「柏崎刈羽原子力発電所3号炉 高経年化技術評価書」訂正箇所の前対照表

資料4-3

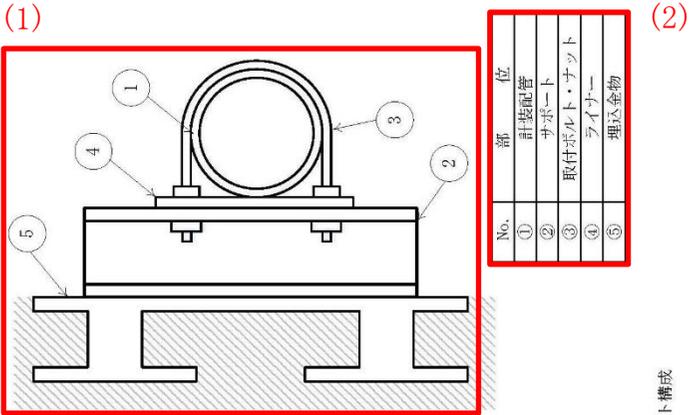
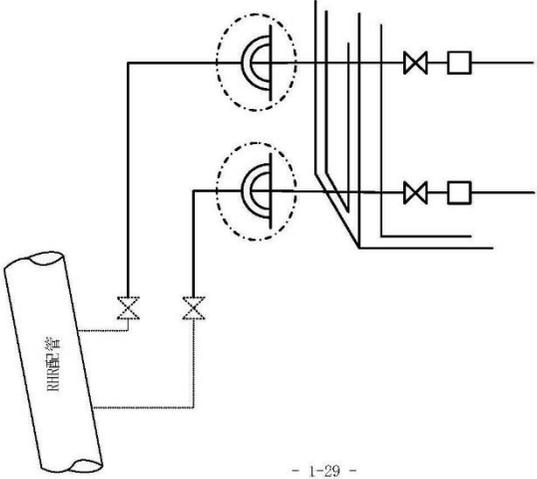
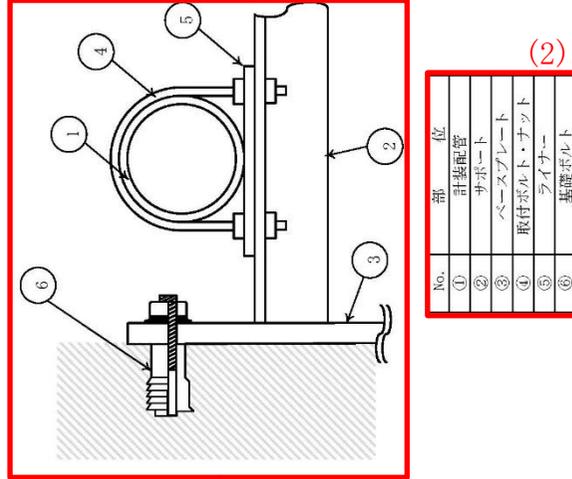
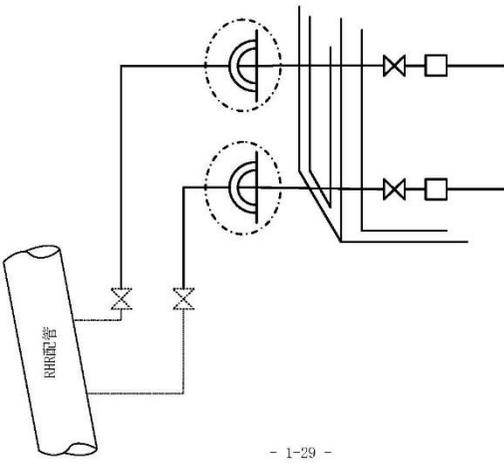
No.	是正前	是正後	備考欄																																																																																				
D011	<p>別冊 ケーブルの技術評価書 [P.6-14]</p> <p>表 2.1-7 同軸コネクタ接続の主要部位の使用材料</p> <table border="1"> <thead> <tr> <th>機能達成に必要な項目</th> <th>サブシステム</th> <th>部 位</th> <th>材 料</th> </tr> </thead> <tbody> <tr> <td rowspan="14">信号伝達機能の維持</td> <td rowspan="14">信号伝達</td> <td>レセプタクルボディ</td> <td>黄銅</td> </tr> <tr> <td>スベーサ</td> <td>(定期取替品)</td> </tr> <tr> <td>ナット</td> <td>(定期取替品)</td> </tr> <tr> <td>コレット</td> <td>(定期取替品)</td> </tr> <tr> <td>バックナット</td> <td>(定期取替品)</td> </tr> <tr> <td>レセプタクルアダプタ</td> <td>(定期取替品)</td> </tr> <tr> <td>Oリング</td> <td>(定期取替品)</td> </tr> <tr> <td>レセプタクルインシュレータ</td> <td>ポリエーテルエーテルケトン</td> </tr> <tr> <td>ソケットコンタクト</td> <td>黄銅</td> </tr> <tr> <td>プラグボディ</td> <td>黄銅</td> </tr> <tr> <td>ピンコンタクト</td> <td>黄銅</td> </tr> <tr> <td>プラグインシュレータ</td> <td>ポリエーテルエーテルケトン</td> </tr> <tr> <td>クリンカーラー</td> <td>(定期取替品)</td> </tr> <tr> <td>Oリング</td> <td>(定期取替品)</td> </tr> <tr> <td>コネクタナット</td> <td>黄銅</td> </tr> </tbody> </table> <p>表 2.1-8 同軸コネクタ接続の使用条件</p> <table border="1"> <thead> <tr> <th></th> <th>通常運転時</th> </tr> </thead> <tbody> <tr> <td>設置場所</td> <td>原子炉格納容器内外</td> </tr> <tr> <td>周囲温度</td> <td>66℃以下*</td> </tr> </tbody> </table> <p>*: 原子炉格納容器内の設計値</p>	機能達成に必要な項目	サブシステム	部 位	材 料	信号伝達機能の維持	信号伝達	レセプタクルボディ	黄銅	スベーサ	(定期取替品)	ナット	(定期取替品)	コレット	(定期取替品)	バックナット	(定期取替品)	レセプタクルアダプタ	(定期取替品)	Oリング	(定期取替品)	レセプタクルインシュレータ	ポリエーテルエーテルケトン	ソケットコンタクト	黄銅	プラグボディ	黄銅	ピンコンタクト	黄銅	プラグインシュレータ	ポリエーテルエーテルケトン	クリンカーラー	(定期取替品)	Oリング	(定期取替品)	コネクタナット	黄銅		通常運転時	設置場所	原子炉格納容器内外	周囲温度	66℃以下*	<p>別冊 ケーブルの技術評価書 [P.6-14]</p> <p>表 2.1-7 同軸コネクタ接続の主要部位の使用材料</p> <table border="1"> <thead> <tr> <th>機能達成に必要な項目</th> <th>サブシステム</th> <th>部 位</th> <th>材 料</th> </tr> </thead> <tbody> <tr> <td rowspan="14">信号伝達機能の維持</td> <td rowspan="14">信号伝達</td> <td>レセプタクルボディ</td> <td>黄銅</td> </tr> <tr> <td>スベーサ</td> <td>(定期取替品)</td> </tr> <tr> <td>ナット</td> <td>(定期取替品)</td> </tr> <tr> <td>コレット</td> <td>(定期取替品)</td> </tr> <tr> <td>バックナット</td> <td>(定期取替品)</td> </tr> <tr> <td>レセプタクルアダプタ</td> <td>(定期取替品)</td> </tr> <tr> <td>Oリング</td> <td>(定期取替品)</td> </tr> <tr> <td>レセプタクルインシュレータ</td> <td>ポリエーテルエーテルケトン</td> </tr> <tr> <td>ソケットコンタクト</td> <td>黄銅</td> </tr> <tr> <td>プラグボディ</td> <td>黄銅</td> </tr> <tr> <td>ピンコンタクト</td> <td>黄銅</td> </tr> <tr> <td>プラグインシュレータ</td> <td>ポリエーテルエーテルケトン</td> </tr> <tr> <td>クリンカーラー</td> <td>(定期取替品)</td> </tr> <tr> <td>Oリング</td> <td>(定期取替品)</td> </tr> <tr> <td>コネクタナット</td> <td>黄銅</td> </tr> </tbody> </table> <p>表 2.1-8 同軸コネクタ接続の使用条件</p> <table border="1"> <thead> <tr> <th></th> <th>通常運転時</th> </tr> </thead> <tbody> <tr> <td>設置場所</td> <td>原子炉格納容器内</td> </tr> <tr> <td>周囲温度</td> <td>85℃以下*</td> </tr> </tbody> </table> <p>*: ベデスタル内部の設計値</p>	機能達成に必要な項目	サブシステム	部 位	材 料	信号伝達機能の維持	信号伝達	レセプタクルボディ	黄銅	スベーサ	(定期取替品)	ナット	(定期取替品)	コレット	(定期取替品)	バックナット	(定期取替品)	レセプタクルアダプタ	(定期取替品)	Oリング	(定期取替品)	レセプタクルインシュレータ	ポリエーテルエーテルケトン	ソケットコンタクト	黄銅	プラグボディ	黄銅	ピンコンタクト	黄銅	プラグインシュレータ	ポリエーテルエーテルケトン	クリンカーラー	(定期取替品)	Oリング	(定期取替品)	コネクタナット	黄銅		通常運転時	設置場所	原子炉格納容器内	周囲温度	85℃以下*	<p>誤り箇所数：2</p> <p>(1) c. 詳細材料仕様の是正</p> <p>(2) c. 詳細材料仕様の是正</p> <p>(1) 設備情報の誤り</p> <p>是正箇所：設置場所「原子炉格納容器内外」⇒「原子炉格納容器内」</p> <p>是正内容：設置場所の是正</p> <p>影響箇所：設置場所の是正のみであり、影響する経年劣化事象はない。</p> <p>影響評価：本事象は設置場所の誤記は正のみであることから、経年劣化評価結果への影響はない。</p> <p>(2) 設備情報の誤り</p> <p>是正箇所：周囲温度「66℃以下*」⇒「85℃以下*」、*「原子炉格納容器内の設計値」⇒「ベデスタル内部の設計値」</p> <p>是正内容：周囲温度の是正</p> <p>影響箇所：絶縁物の絶縁特性低下を経年劣化事象としている。</p> <p>影響評価：本事象は周囲温度の誤記を是正している。同軸コネクタ接続部は最高許容温度を85℃に設計しているため、周囲温度が85℃以下でも通電機能を維持できる。また、絶縁特性低下は点検時における絶縁抵抗測定で把握可能で、日常保全を継続し、必要に応じて適切な対応をとることにより絶縁性能を維持できることから、経年劣化評価結果への影響はない。</p>

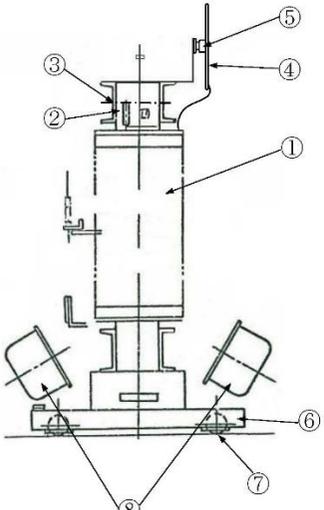
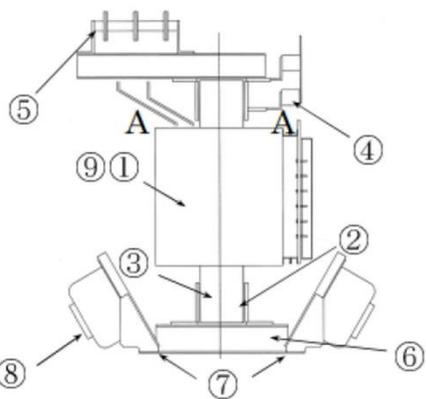
No.	訂正・是正前	訂正・是正後	備考欄
H003	<p>別冊 電源設備の技術評価書 [P. 2-3]</p> <p>2. 代表機器の技術評価 本章では、1章で代表機器とした以下の動力用変圧器について技術評価を実施する。</p> <p>① 非常用 P/C 変圧器</p> <p>2.1 構造、材料及び使用条件</p> <p>2.1.1 非常用 P/C 変圧器</p> <p>(1) 構造 非常用 P/C 変圧器は、定格容量 2,500/3,000/4,000 kVA、一次電圧 6,900 V、二次電圧 480V の三相二巻線のシリコン乾式変圧器（自冷/風冷式）が設置されている。 変圧器本体は電流回路となるコイルと磁気回路となる鉄心及びコイルの絶縁を保持する絶縁物から構成され、電磁誘導の原理に基づき電圧変換を行っている。</p> <p>(2) コイルは細分された銅線を必要回数巻いて構成されており、銅線間についてはガラステープ（一次・二次コイル）及びマイカテープ（一次コイル）を巻回した後、シリコン樹脂で固めた構成となっている。</p> <p>(3) コイルと鉄心間についてはガラス繊維とエポキシ樹脂で固めた絶縁筒を挿入し、コイル間についてはガラス繊維とフェノール樹脂で固めたダクトスペーサを挿入して固定されており、これらの絶縁物によって保たれている空隙も絶縁の大きな要素であると共に冷却媒体となっている。</p> <p>鉄心は三相三脚鉄心で主脚は各コイルの内側を貫通し、各コイルの外側で閉路となるよう構成され、鉄心締付ボルト及びベース部金具で保持、固定されている。</p> <p>なお、コイルで発生する熱は、ファンモータによる強制風冷又は自然循環による風冷により冷却される構造となっている。</p> <p>非常用 P/C 変圧器の外観構造図を図 2.1-1 に、内部構造図を図 2.1-2 に示す。</p> <p>(2) 材料及び使用条件 非常用 P/C 変圧器主要部位の使用材料を表 2.1-1 に、使用条件を表 2.1-2 に示す。</p>	<p>別冊 電源設備の技術評価書 [P. 2-3]</p> <p>2. 代表機器の技術評価 本章では、1章で代表機器とした以下の動力用変圧器について技術評価を実施する。</p> <p>① 非常用 P/C 変圧器</p> <p>2.1 構造、材料及び使用条件</p> <p>2.1.1 非常用 P/C 変圧器</p> <p>(1) 構造 非常用 P/C 変圧器は、定格容量 2,500/3,000/4,000 kVA、一次電圧 6,900 V、二次電圧 480V の三相二巻線のモールド形乾式変圧器（自冷/風冷式）が設置されている。 変圧器本体は電流回路となるコイルと磁気回路となる鉄心及びコイルの絶縁を保持する絶縁物から構成され、電磁誘導の原理に基づき電圧変換を行っている。</p> <p>(2) コイルは細分された銅線を必要回数巻いて構成されており、銅線間についてはガラステープ及びアラミド紙を巻回した後、エポキシ樹脂で固めた構成となっている。</p> <p>コイルと鉄心間についてはガラス繊維とエポキシ樹脂で固めた絶縁筒を挿入し、コイル間についてはガラス繊維とフェノール樹脂で固めたダクトスペーサを挿入して固定されており、これらの絶縁物によって保たれている空隙も絶縁の大きな要素であると共に冷却媒体となっている。</p> <p>鉄心は三相三脚鉄心で主脚は各コイルの内側を貫通し、各コイルの外側で閉路となるよう構成され、鉄心締付ボルト及びベース部金具で保持、固定されている。</p> <p>なお、コイルで発生する熱は、ファンモータによる強制風冷又は自然循環による風冷により冷却される構造となっている。</p> <p>非常用 P/C 変圧器の外観構造図を図 2.1-1 に、内部構造図を図 2.1-2 に示す。</p> <p>(2) 材料及び使用条件 非常用 P/C 変圧器主要部位の使用材料を表 2.1-1 に、使用条件を表 2.1-2 に示す。</p>	<p>訂正箇所数：2 誤り箇所数：1</p> <p>(1) b. 呼称の是正 (2) c. 詳細材料仕様の訂正 (3) c. 詳細材料仕様の訂正</p> <p>(1) 設備情報の誤り 是正箇所：変圧器の呼称「シリコン乾式変圧器」⇒「モールド形乾式変圧器」 是正内容：型式呼称の是正 影響箇所：変圧器コイルの絶縁特性低下を経年劣化評価対象としている。 影響評価：変圧器の呼称を「シリコン乾式変圧器」から「モールド型乾式変圧器」には正したが、基本的な構造、仕様、経年劣化に対する管理方法について、シリコン乾式変圧器と同様であり、経年劣化評価方法も同様となるため、経年劣化評価結果への影響はない。</p> <p>[H006(1)]の訂正に伴う訂正</p> <p>(2) 分類⑧ 訂正箇所：材料名称「ガラステープ（一次・二次コイル）及びマイカテープ（一次コイル）を巻回」⇒「ガラステープ及びアラミド紙を巻回」 訂正内容：材料名称の訂正 影響箇所：変圧器コイルの絶縁特性低下を経年劣化評価対象としている。 影響評価：材料名称を変更したが、経年劣化評価はエポキシ樹脂で実施しているため、経年劣化評価結果への影響はない。 次頁に続く。</p>

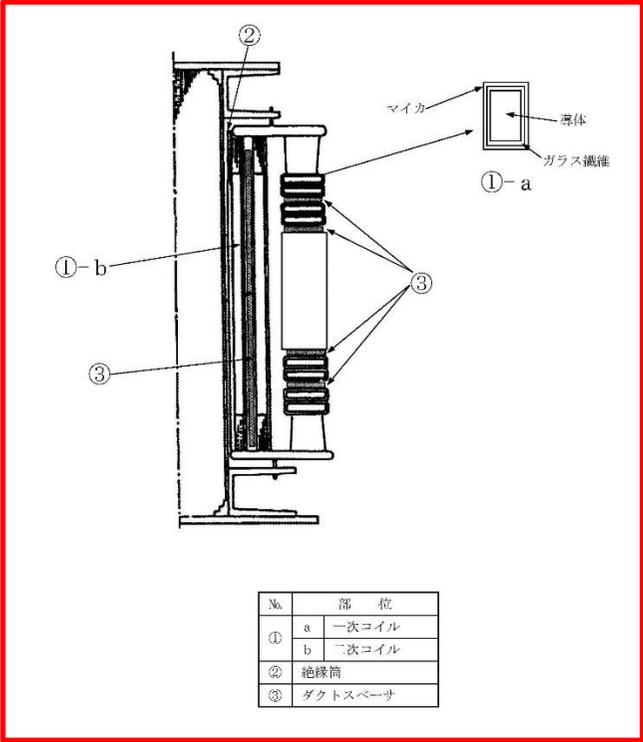
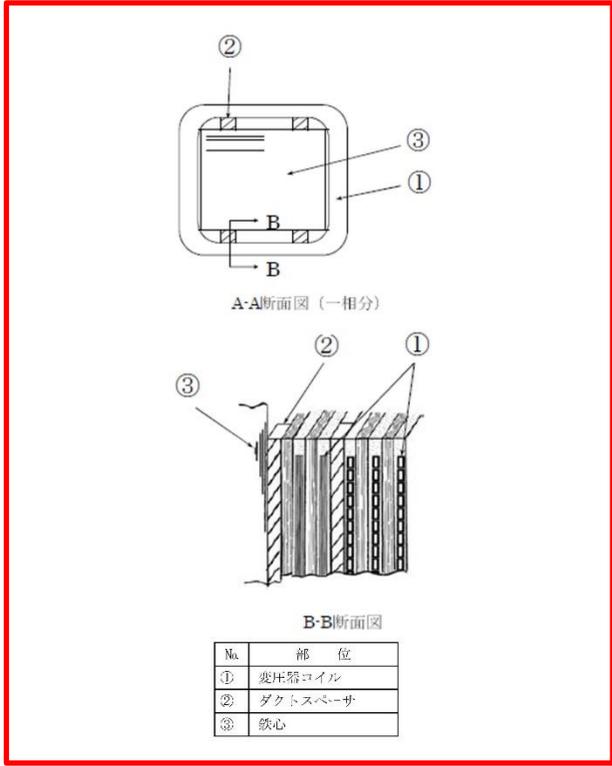
No.	訂正前	訂正後	備考欄
			<p>[H006(1)]の訂正に伴う訂正</p> <p>(3) 分類⑧</p> <p>訂正箇所：材料名称「シリコーン樹脂」⇒「エポキシ樹脂」 訂正内容：材料名称の訂正 影響箇所：変圧器コイルの絶縁特性低下を経年劣化評価対象としている。 影響評価：主な絶縁材について「シリコーン樹脂」から「エポキシ樹脂」へと変更されたが、基本的な構造、仕様、経年劣化に対する管理方法について、シリコーン乾式変圧器と同様であり、経年劣化評価方法も同様となるため、経年劣化評価結果への影響はない。</p>

No.	訂正前	訂正後	備考欄
H005	<p data-bbox="358 204 757 231">別冊 電源設備の技術評価書 [P. 2-5]</p> <div data-bbox="228 327 871 1069" style="border: 2px solid red; padding: 10px;">  <p data-bbox="448 1120 694 1141">図 2.1-2 非常用 P/C 変圧器内部構造図</p> </div>	<p data-bbox="1220 204 1619 231">別冊 電源設備の技術評価書 [P. 2-5]</p> <div data-bbox="1137 311 1749 1077" style="border: 2px solid red; padding: 10px;">  <p data-bbox="1310 1082 1556 1102">図 2.1-2 非常用 P/C 変圧器内部構造図</p> </div>	<p data-bbox="1870 204 2027 231">訂正箇所数：1</p> <p data-bbox="1870 311 2094 335">(1) d. 詳細図面の訂正</p> <p data-bbox="1870 406 2116 430">[H004(1)]の訂正に伴う訂正</p> <p data-bbox="1870 454 1982 478">(1) 分類⑧</p> <p data-bbox="1870 486 2139 566">訂正箇所：図面訂正「シリコン乾式変圧器」⇒「モールド形乾式変圧器」</p> <p data-bbox="1870 566 2139 590">訂正内容：構造図の訂正</p> <p data-bbox="1870 590 2139 662">影響箇所：変圧器コイルの絶縁特性低下を経年劣化評価対象としている。</p> <p data-bbox="1870 662 2139 877">影響評価：変圧器の呼称を「シリコン乾式変圧器」から「モールド型乾式変圧器」に訂正したが、基本的な構造、仕様、経年劣化に対する管理方法について、シリコン乾式変圧器と同様であり、経年劣化評価方法も同様となるため、経年劣化評価結果への影響はない。</p>

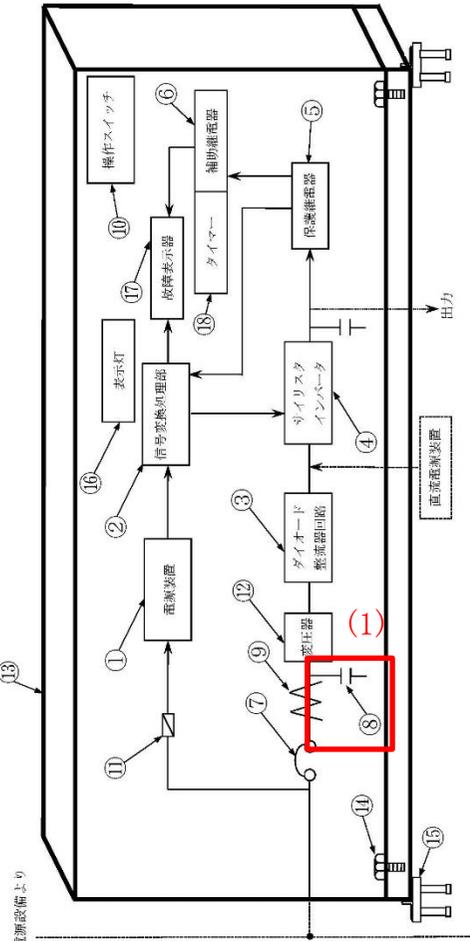
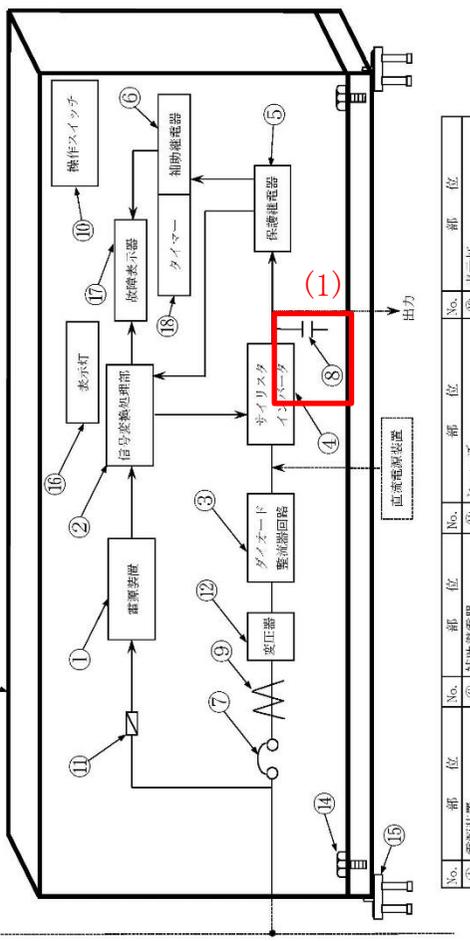
No.	訂正前	訂正後	備考欄
H013	別冊 電源設備の技術評価書 [P. 4-5]	別冊 電源設備の技術評価書 [P. 4-5]	訂正箇所数：1 (1) c. 詳細材料仕様の訂正 (1) 分類① 訂正箇所：材料名称「水平母線：アルミニウム合金押出板導體」⇒「水平母線：タフピッチ銅」 訂正内容：材料名称の訂正 影響箇所：主回路導體の腐食を経年劣化評価対象としている。 影響評価：使用材料がアルミニウム合金押出板導體からタフピッチ銅に変更されたことにより、銅の腐食が経年劣化事象として想定されるが、主回路導體は訂正前より、垂直母線として銅の腐食について経年劣化評価を実施しているため、経年劣化評価結果への影響はない。

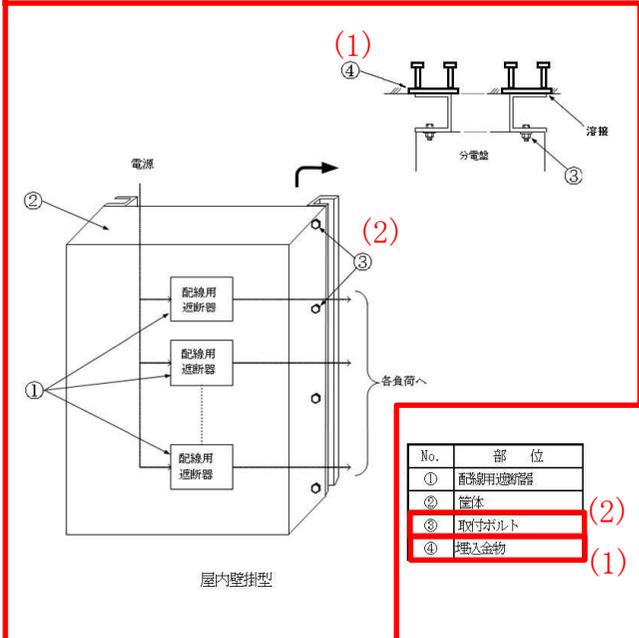
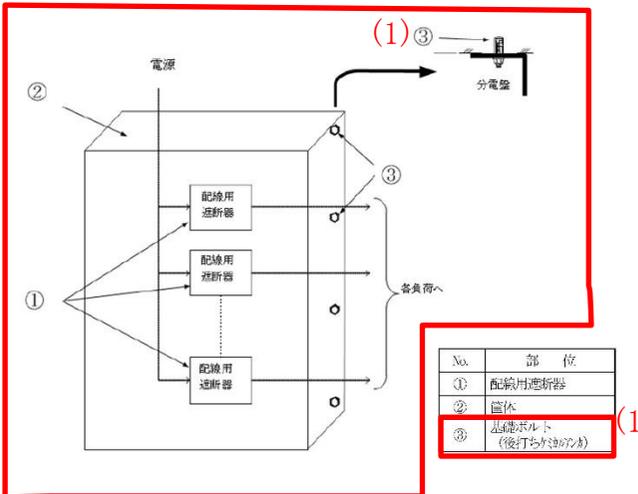
No.	訂正前	訂正後	備考欄
			<p>(3) 分類⑦</p> <p>訂正箇所：評価文削除 訂正内容：基礎仕様変更により、代表機器以外の埋込金物の評価文を削除 影響箇所：埋込金物の経年劣化評価記載の削除 影響評価：埋込金物を使用していないことから経年劣化評価記載を削除するものであり、経年劣化評価結果への影響はない。</p> <p>(4) 分類⑦</p> <p>訂正箇所：評価文追記 訂正内容：基礎仕様変更により、代表機器以外への基礎ボルトの評価文を追記 影響箇所：基礎ボルト（後打ちケミカルナカ）の経年劣化評価記載の追記 影響評価：基礎ボルト（後打ちケミカルナカ）の経年劣化評価記載の追記について、基礎ボルト（後打ちケミカルナカ）は腐食（全面腐食）及び樹脂の劣化が想定されるが、基礎ボルトの評価についてはその他設備の基礎ボルトの評価と同様であることから、経年劣化評価結果への影響はない。</p>
